**Bebauungsplan und Satzung über örtliche Bauvorschriften
„Westlich der Eyacher Straße“**

in Rottenburg am Neckar - Eckenweiler

Gemeinderat 24. Januar 2017

**Abwägungsbeschluss
Zustimmung zur Begründung
Satzungsbeschluss**

Bebauungsplan / Lageplan

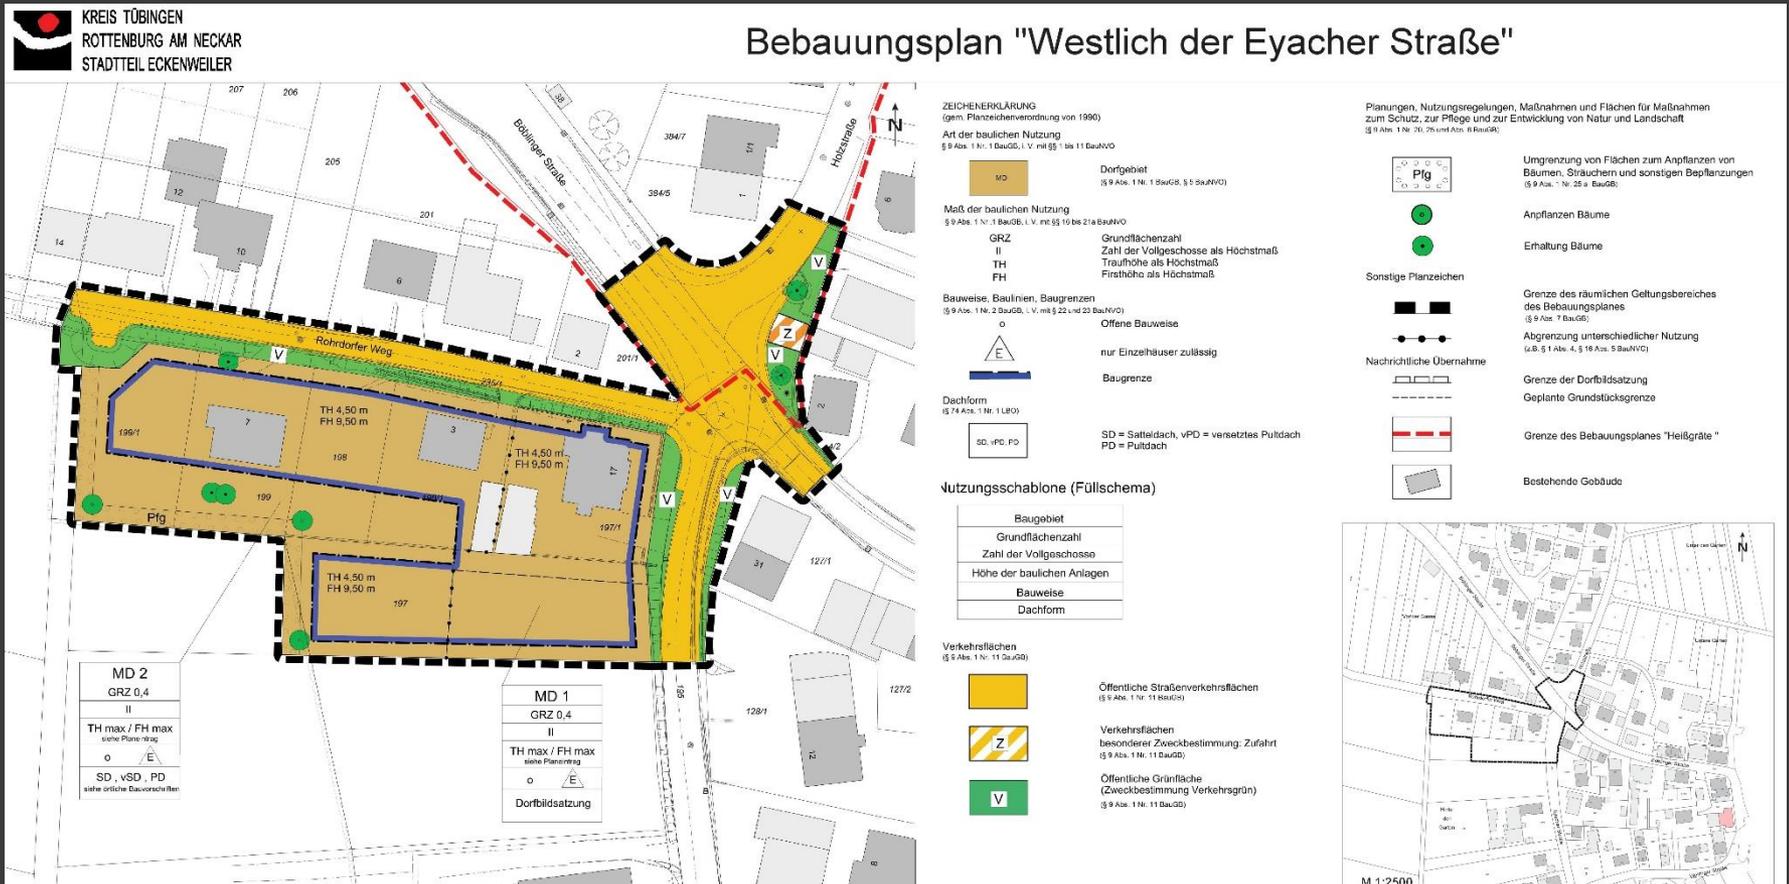
Lfd. Nr.	Bürger	Vorgetragene Stellungnahme	Stellungnahme Verwaltung/ Abwägungsvorschlag
1.	Schreiben vom 12.04.2016 Anwaltskanzlei	<p>Nach Prüfung der von Ihnen ausgelegten und im Internet zum Download zur Verfügung gestellten Unterlagen gebe ich namens und im Auftrag meines Mandanten folgende</p> <p style="text-align: center;">A n r e g u n g e n</p> <p>zu diesem Bebauungsplanverfahren:</p> <p>Die Grundstücke meines Mandanten, d.h. sein Obstbaubetrieb mit Mosterei, Brennerei, Hofladen mit Direktvermarktung und sonstigen Nebenanlagen auf den Grundstücken Flst.-Nr. 194 und 194/1 sowie die Obstbauwiese auf dem Grundstück Flst.-Nr. 196, liegen außerhalb des Geltungsbereichs des Bebauungsplans, gleichwohl bestehen selbstverständlich Wechselwirkungen zwischen der im Plangebiet vorgesehenen Wohnbebauung und dem Betrieb meines Mandanten.</p> <p>Die in der ausgelegten Fassung des Bebauungsplanentwurfs niedergelegte Zielsetzung, auf den Betrieb meines Mandanten Rücksicht zu nehmen und dessen Bestand zu sichern, wird von meinem Mandanten ausdrücklich begrüßt. Zu den konkreten Festsetzungen und deren Begründung nehme ich in seinem Namen und Auftrag wie folgt Stellung:</p> <p>a) Der Entwurf sieht für das Plangebiet die Festsetzung eines Dorfgebietes (MD) i.S. des § 5 BauNVO vor. Dorfgebiete dienen danach der Unterbringung der Wirtschaftsstellen</p>	<p>Kenntnisnahme</p>

2.	Schreiben vom 12.04.2016	<p>Bezugnehmend auf die öffentliche Auslegung des Bebauungsplans „Westlich der Eyacher Straße“ in Rottenburg-Eckenweiler, erhebe ich in der vorliegenden Form Einwendung gegen den Wendehammer an dem Flurstück 199/1 ein.</p> <p>Durch den Wendehammer findet, aus meiner Sicht, an dem Flurstück 199/1 eine erhebliche Einschränkung des Baufensters statt.</p> <p>Ich bitte um eine schriftliche Stellungnahme, gegebenenfalls ein persönliches Gespräch.</p>	<p>Ablehnung Durch den Bebauungsplan erfolgt keine Einschränkung von Baumöglichkeiten auf dem Flst.-Nr. 199/1. Aufgrund der aktuellen Lage im Außenbereich, wird eine Bebauung im Gegenteil erst durch den Bebauungsplan zulässig. Die Abgrenzung des Baufensters berücksichtigt einen einheitlichen Abstand von 2,5 m zur Böschungsoberkante der Verkehrsgrünfläche am Rohrdorfer Weg (einschließlich des notwendigen Wendehammers).</p> <p>Kenntnisnahme Im Rahmen mehrerer persönlicher Gespräche wurde die oben aufgeführte Stellungnahme/ Einschätzung der Stadtverwaltung erläutert.</p>
